**1. Öffentlichkeitsbeteiligung der Behörden und Träger öffentlicher Belange**

**AZ: SUB-Ka, Bebauungsplan Schwamberger Hof (Bachstraße - Wichernstraße)**

## Bebauungsplan "Schwanberger Hof (Bachstraße - Wichernstraße)" Ulm

**Aufstellung des Bebauungsplanes Nr. 120.1/53 und örtlicher Bauvorschriften im beschleunigten Verfahren nach § 13a BauGB für den Bereich "Schwamberger Hof (Bachstraße - Wichernstraße)" im Stadtteil Osten der Stadt Ulm (TK 25: 7526 Ulm-Nordost)**

**Strom/Gas/Wasser**  
 Ulm, Schwemmerger Hof

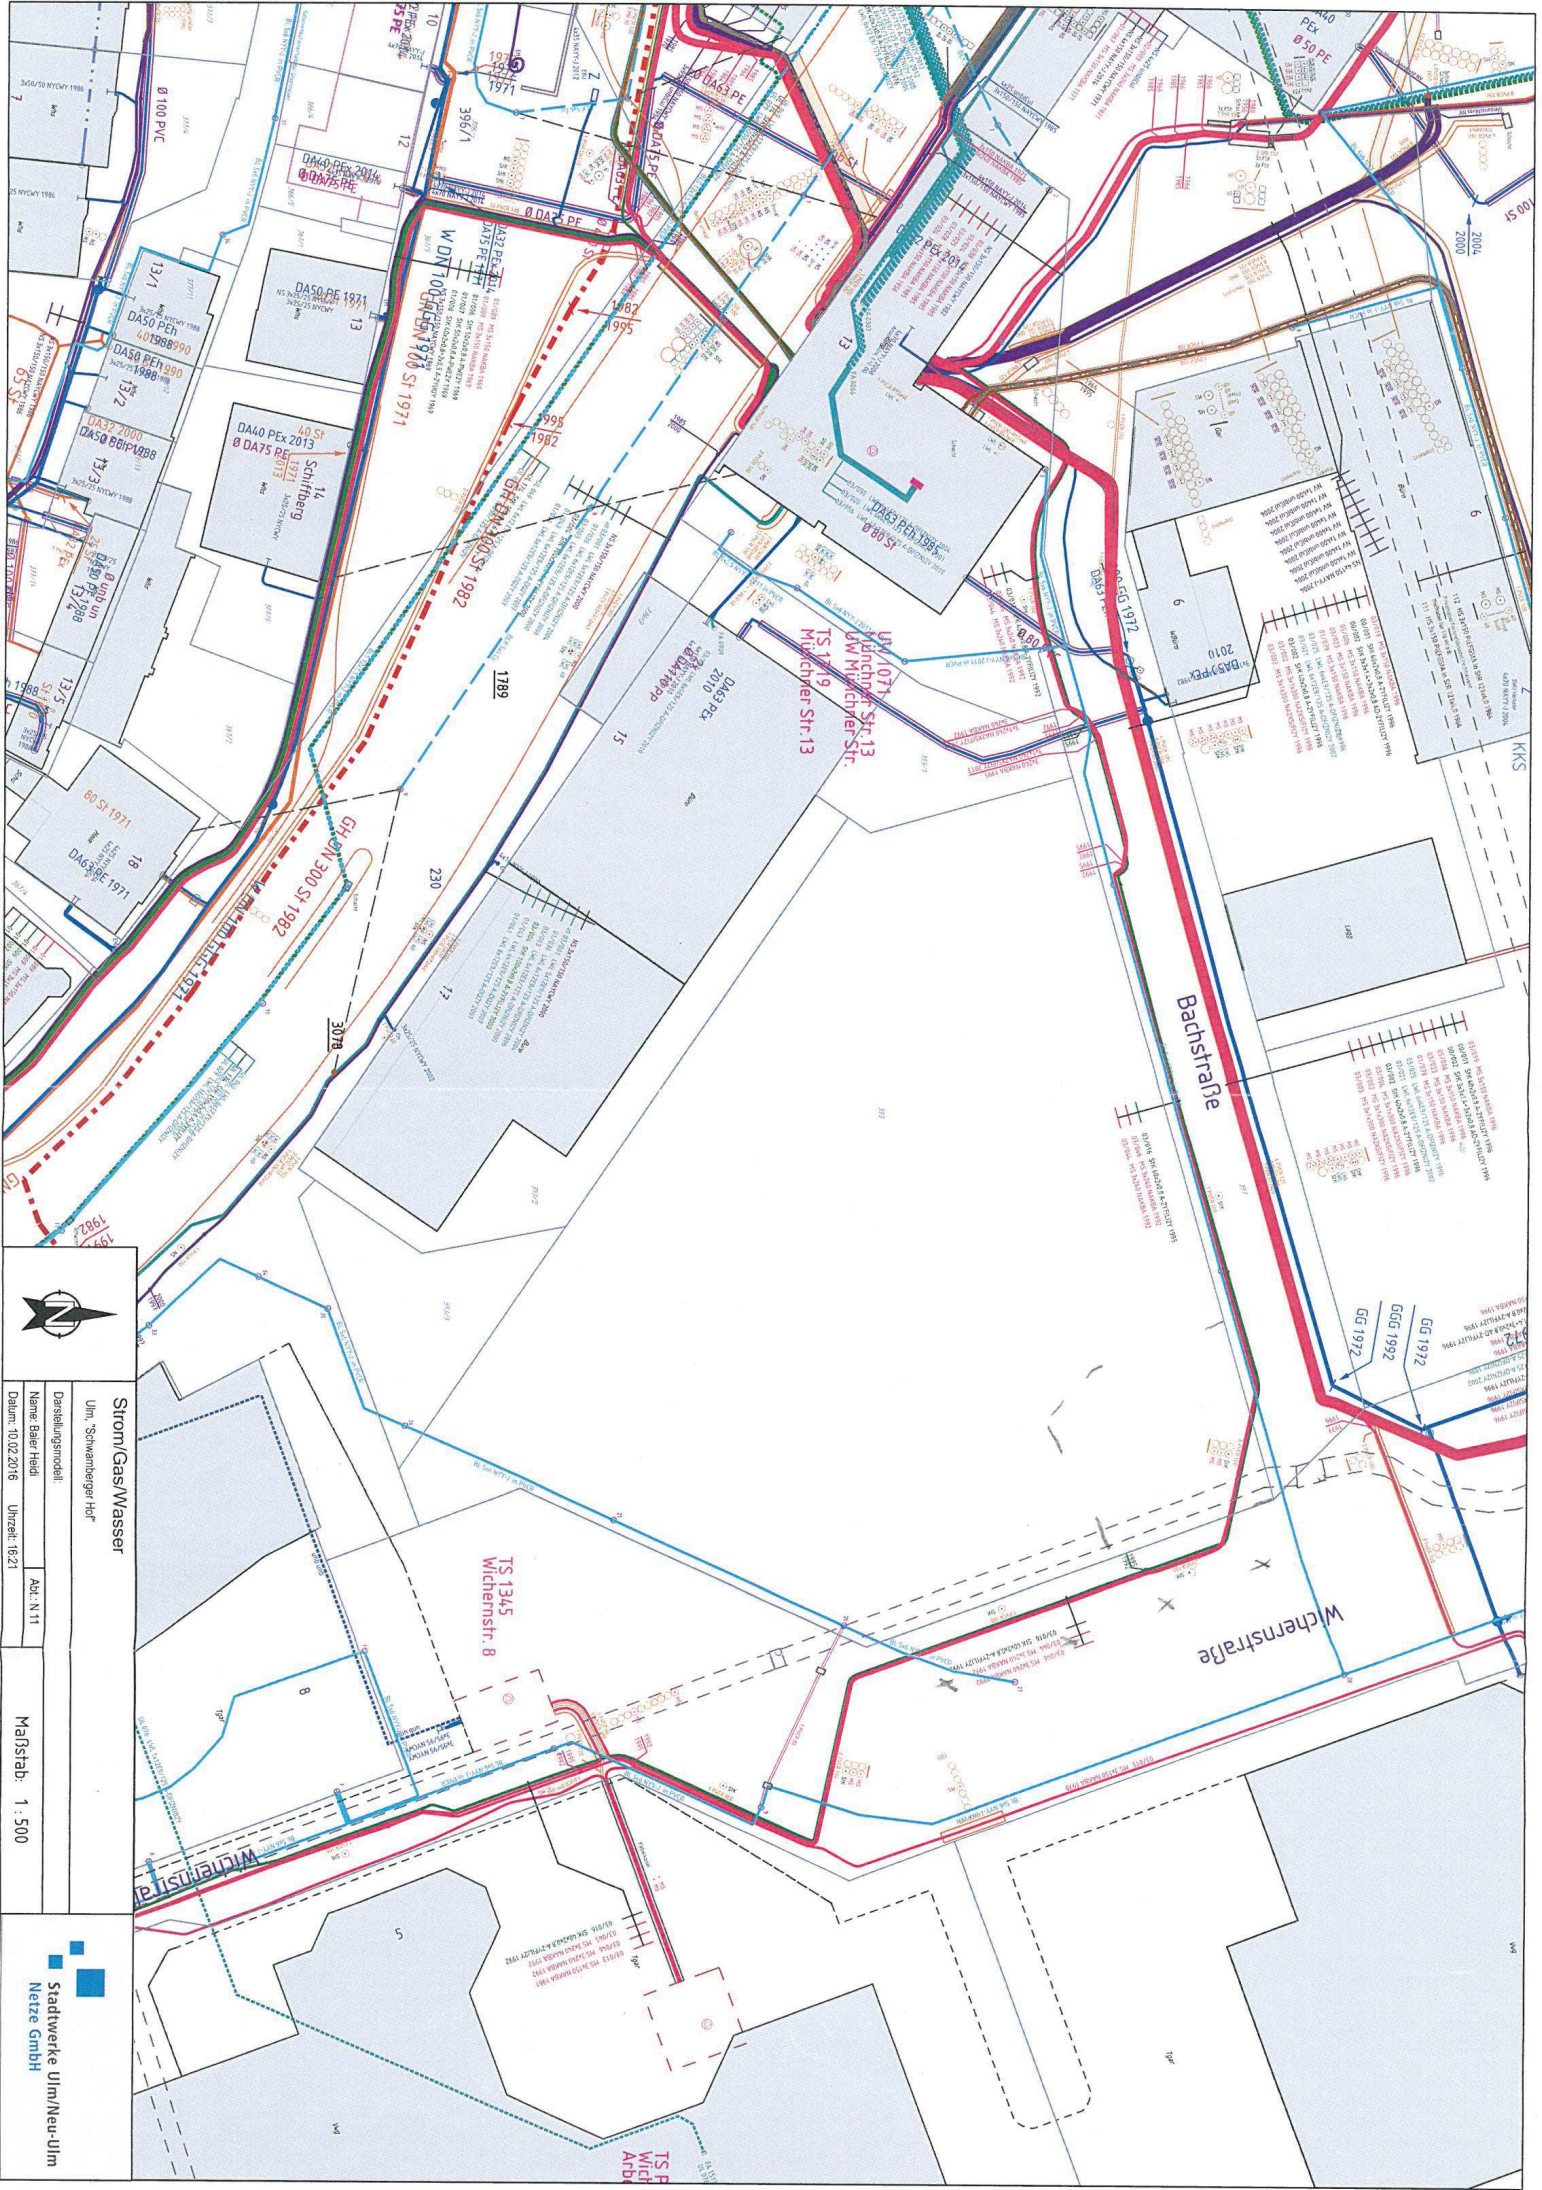
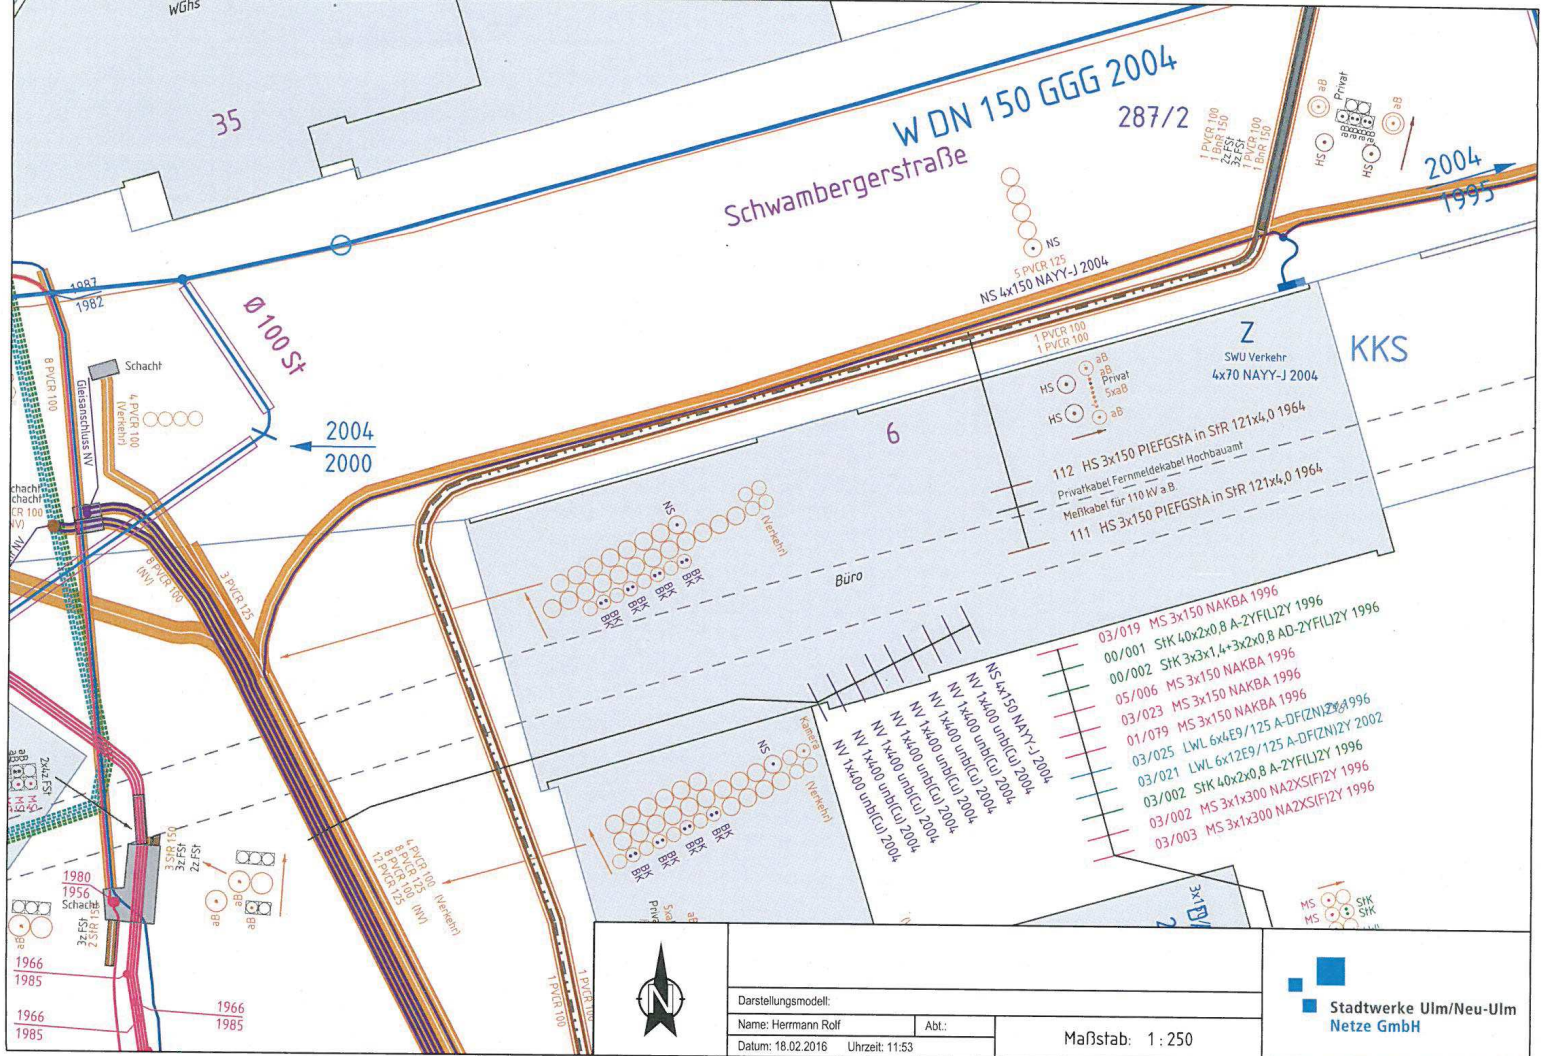
Im Bereich der Ecke Wichernstraße / Bachstraße befinden sich innerhalb der ausgewiesenen Baugrenze zwei 10 KV Mittelspannungsnetzkabel und ein Steuerkabel der Stadtwerke.

Die Stadtwerke erheben deshalb gegen diese Planung Einspruch.  
Der Einspruch kann von den Stadtwerken erst aufgehoben werden, wenn ein schriftlicher Auftrag des Investors zur Verlegung und Kostenträgung dieser Netzkabel vorliegt.

Zusätzlich möchten wir darauf hinweisen, dass auf der Ostseite der ausgewiesenen Fläche durchgehend in Nord – Südrichtung ein Leitungskanal des ehemaligen Hochbauamtes verlegt ist, über den die Stadtwerke selbst keine detaillierte Auskunft geben können.

<p><b><u>Stadtwerke Ulm/Neu-Ulm GmbH mit Schreiben vom 22.02.2016 (Anlage 5.2)</u></b></p> <p>Im Bereich der Ecke Wichernstraße / Bachstraße befinden sich innerhalb der ausgewiesenen Baugrenze zwei 10 KV Mittelspannungskabel und ein Steuerkabel der Stadtwerke. Die Stadtwerke erheben daher gegen diese Planung Einspruch. Der Einspruch kann von den Stadtwerken erst dann aufgehoben werden, wenn ein schriftlicher Auftrag des Investors zur Verlegung und Kostentragung dieser Netzkabel vorliegt.</p> <p>Zusätzlich gilt der Hinweis, dass auf der Ostseite der ausgewiesenen Fläche durchgehend in Nord - Südrichtung ein Leitungskanal des ehemaligen Hochbauamtes verlegt ist, über den die Stadtwerke selbst keine detaillierte Auskunft geben können.</p> <p>Die SWU bittet um Beachtung und frühestmögliche Einbeziehung in weitere Schritte.</p>	<p>Die beiden Mittelspannungskabel sowie das Steuerkabel liegt im Bereich der Verkehrsfläche der Bachstraße und in der Wichernstraße im Bereich der bestehenden öffentlichen Stellplätze. Aufgrund dessen, dass durch den bestehenden Regenwassersammler die Gebäudeplanung im Bereich der Wichernstraße zurückversetzt wurde, werden die genannten Kabel durch das Bauvorhaben nicht mehr tangiert.</p> <p>Das Kabel des ehemaligen Hochbauamtes wird im Zuge der Baumaßnahme zurückgebaut.</p> <p>Die SWU wird im Zuge der koordinierten Leitungsplanung frühzeitig in die weiteren Planungsschritte mit einbezogen.</p>

**FERNWÄRME ULM GMBH**  
 Projekt: **Wärmestärke Bachstraße**  
 Datum: 15.12.2015  
 Maßstab: 1:500 **Umschicht**

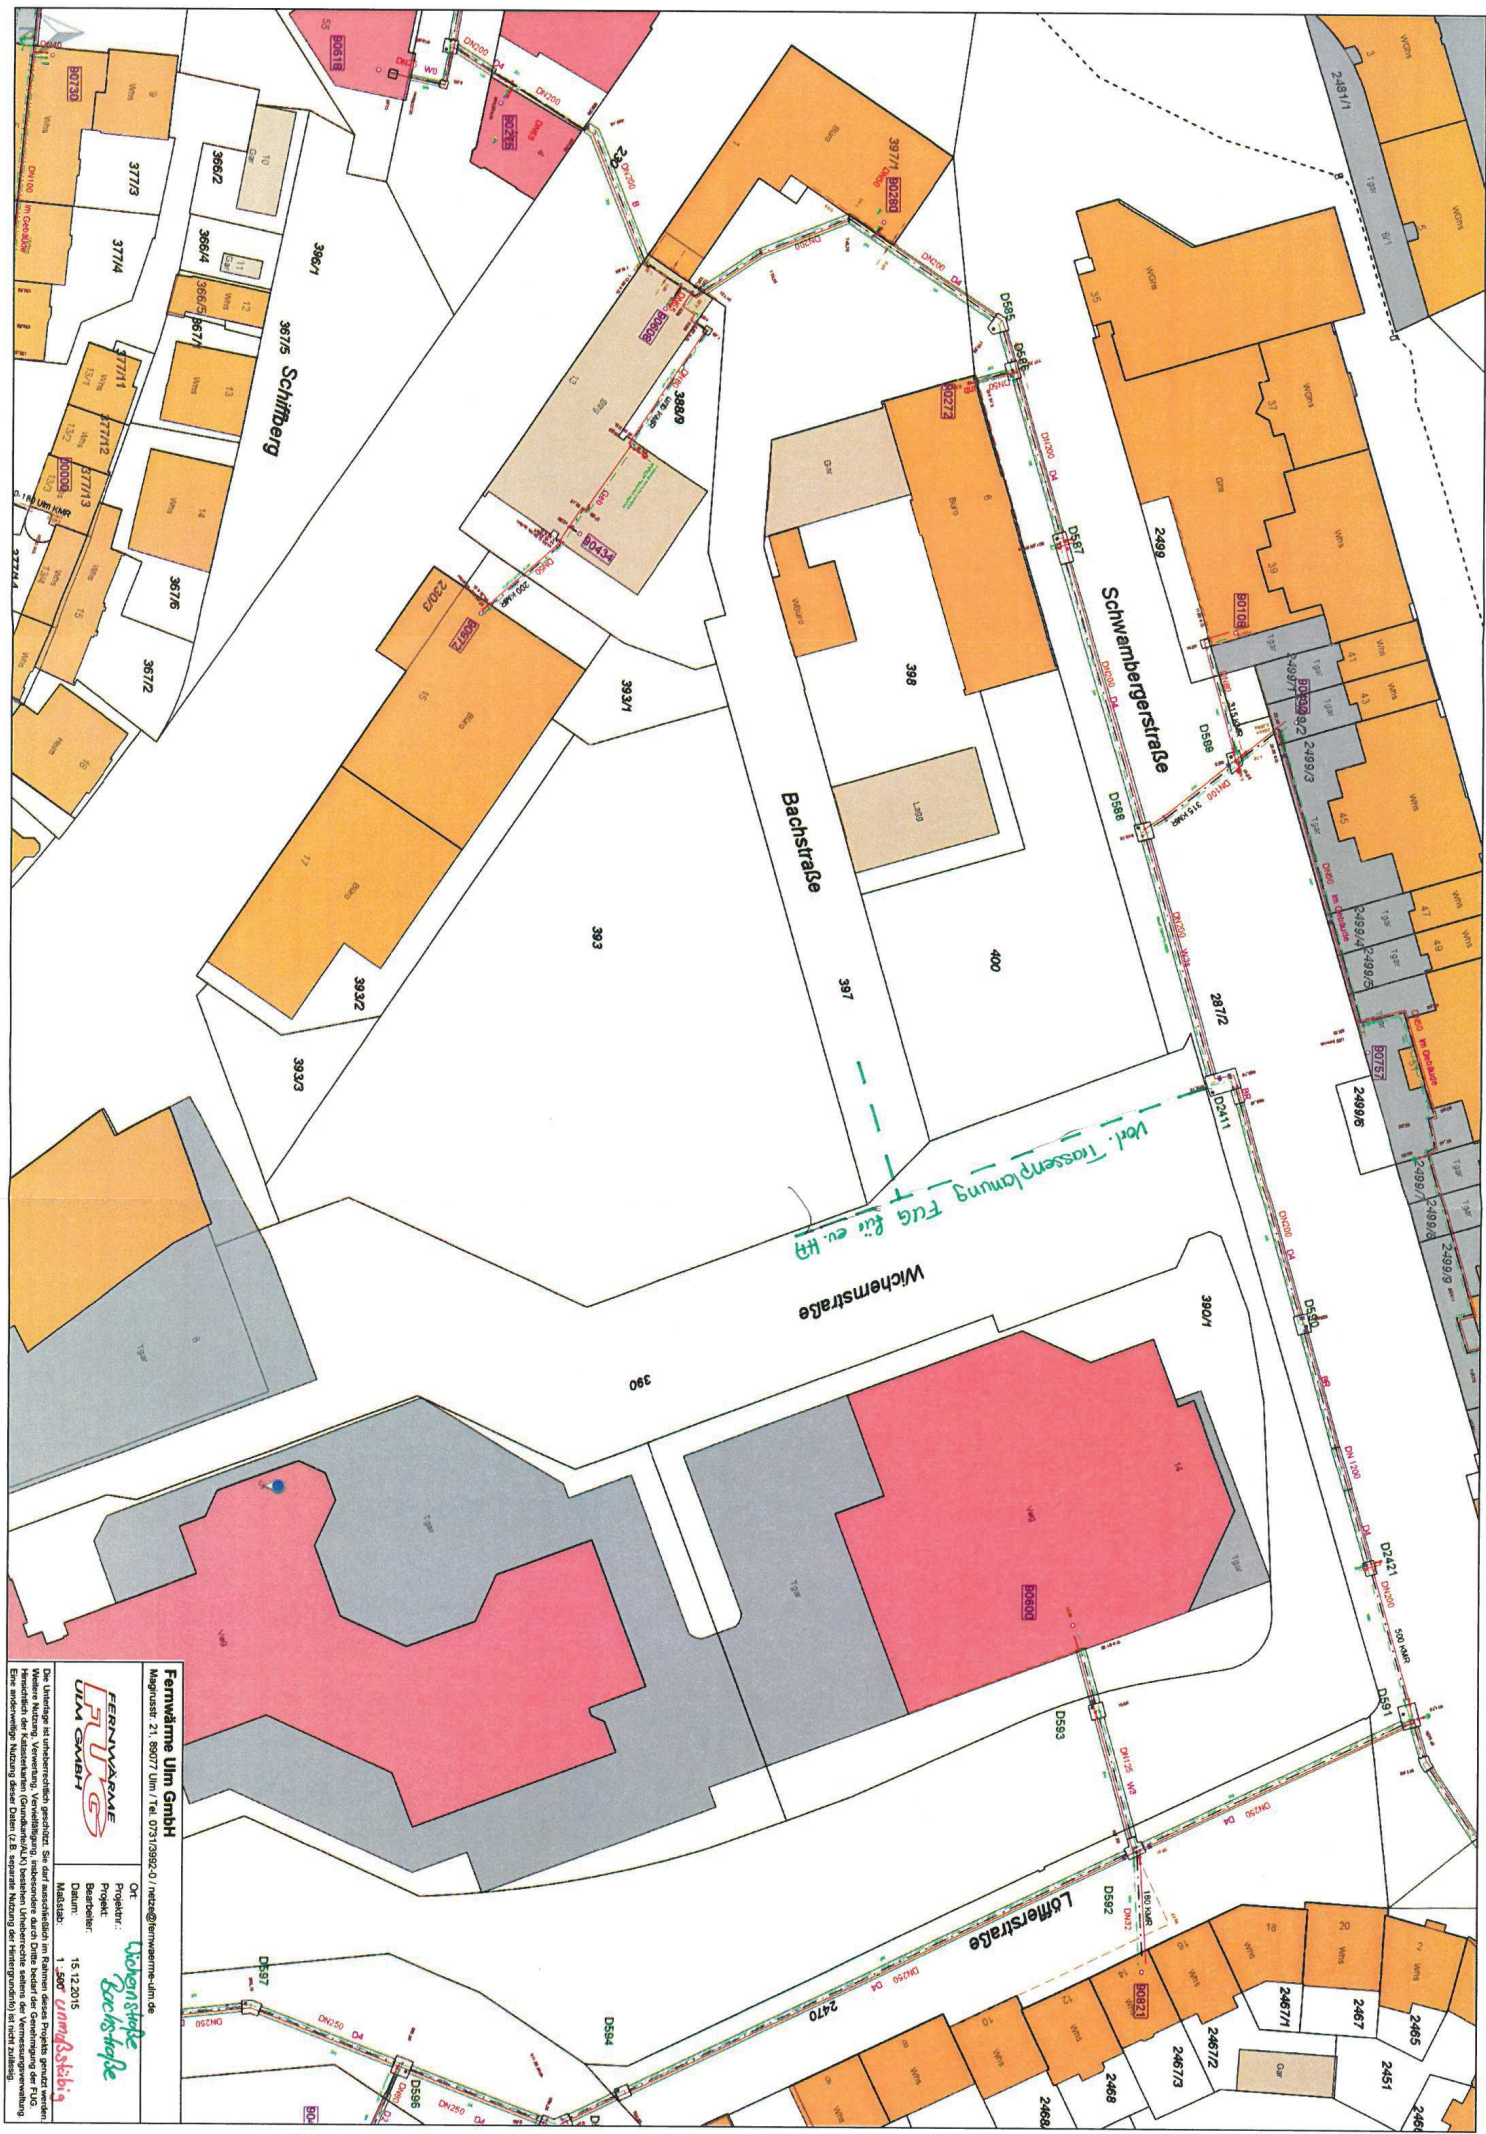
Die geplanten Gebäude können an das Fernwärmenetz der FUG angeschlossen werden.

Sollte dies der Fall sein, so ist das Vorhaben frühestmöglich mit der FUG abzustimmen.

Die Lage der bestehenden Leitung ist aus dem beigefügten Lageplan ersichtlich.

AT/Vh-Bez.: Kein aktiver Auftrag		AT/Vh-Nr.: Kein aktiver Auftrag			
TI NL	Südwest				
PTI	Stuttgart				
ONB	Ulm	AsB	21		
Bemerkung:		VsB	731B	Sicht	Lageplan
		Name	Miess, Ruben PT122	Maßstab	1:500
		Datum	17.12.2015	Blatt	1

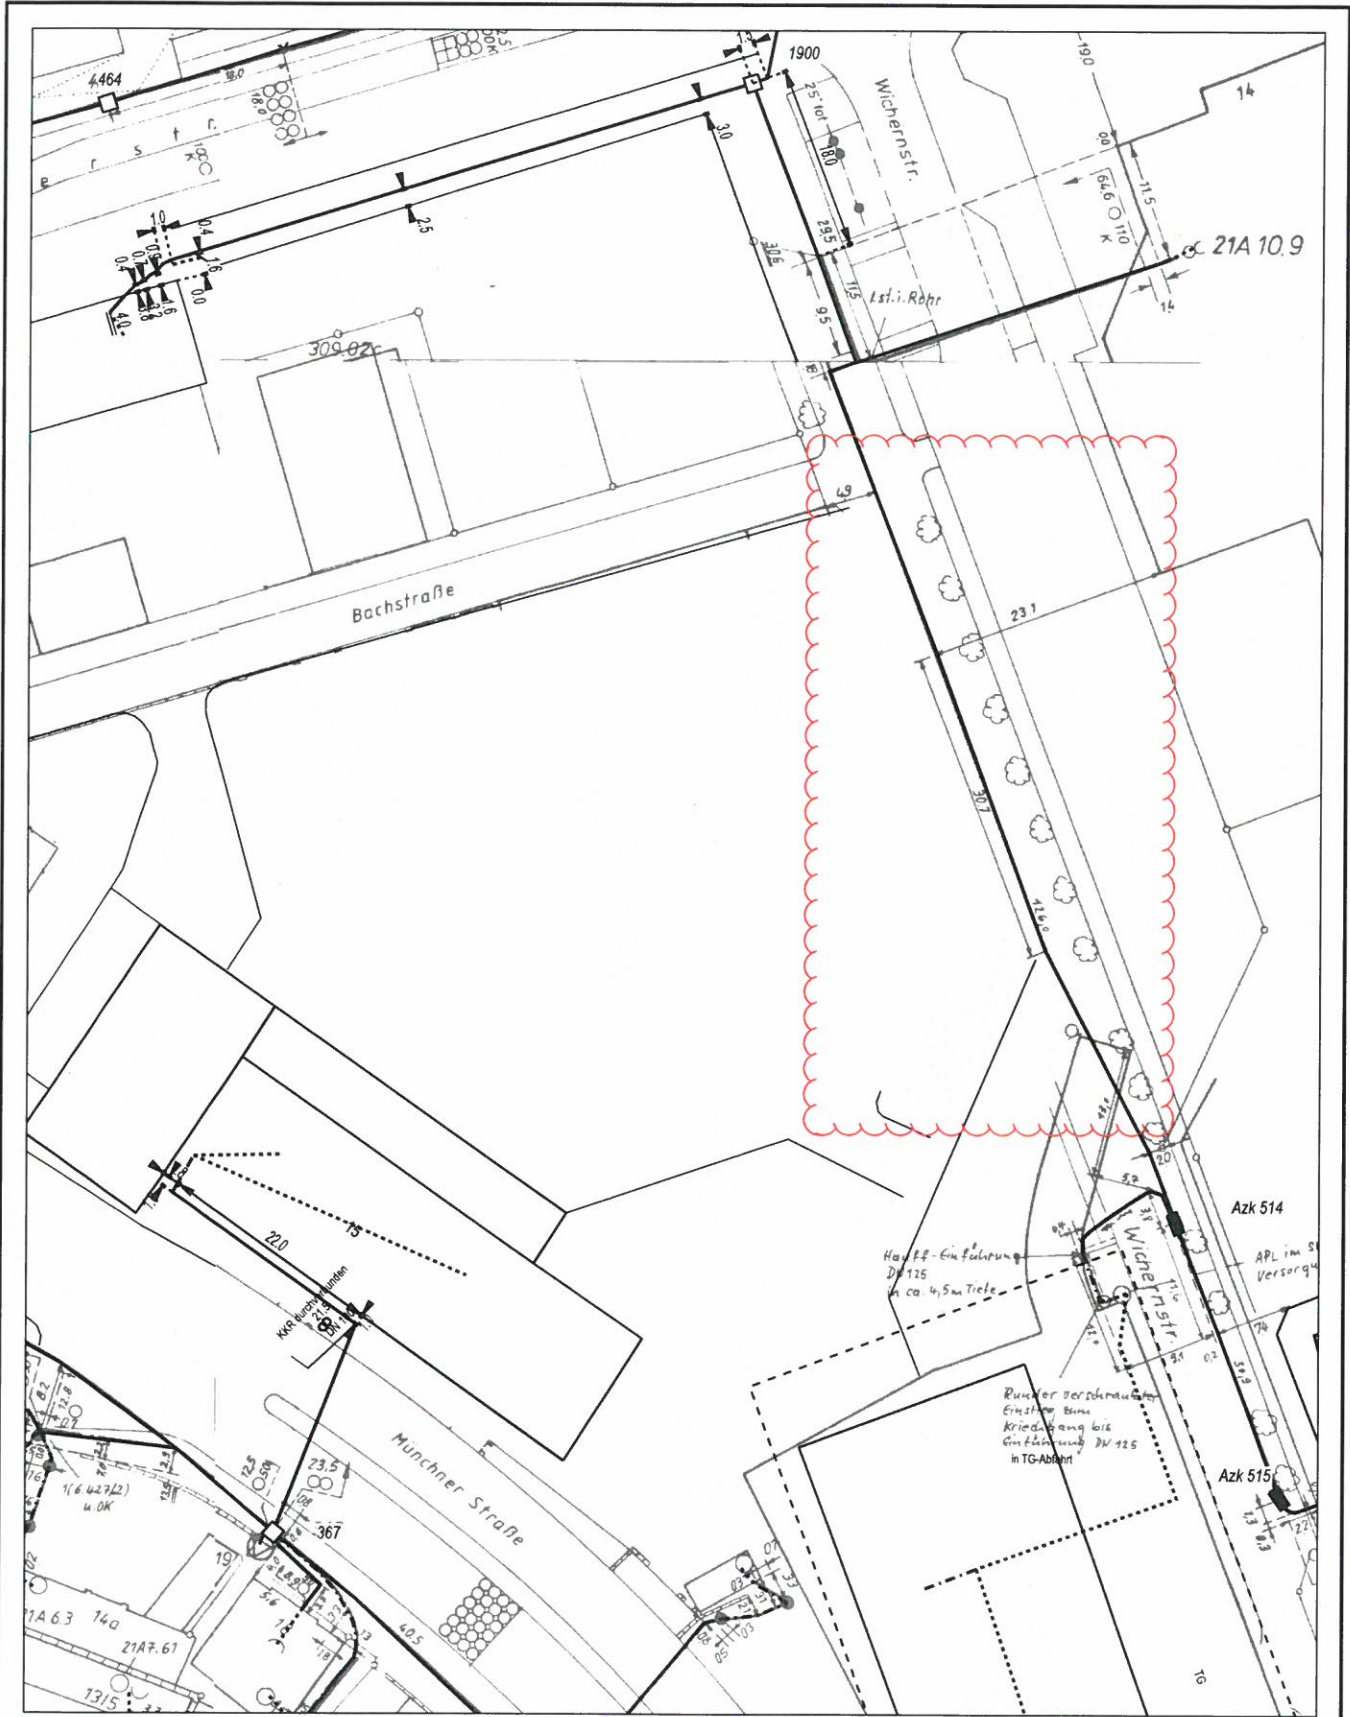
Im betroffenen Bereich befinden sich TK-Linien der Telekom, welche nicht beeinträchtigt werden dürfen (siehe beiliegender Lageplan). Unsere Leitungen liegen gewöhnlich auf einer Tiefe von ca. 0,60m und im öffentlichen Gehsteigbereich. Zur genauen Ortung unserer Leitungen empfehlen wir bauseits Suchschlitze zu tätigen.

Hinsichtlich geplanter Baumpflanzungen ist das „Merkblatt Bäume, unterirdische Leitungen und Kanäle“, Ausgabe 2013 zu beachten. Wir bitten sicherzustellen, dass durch die Baumpflanzungen der Bau, die Unterhaltung und Erweiterung der Telekommunikationslinien der Telekom nicht behindert werden.
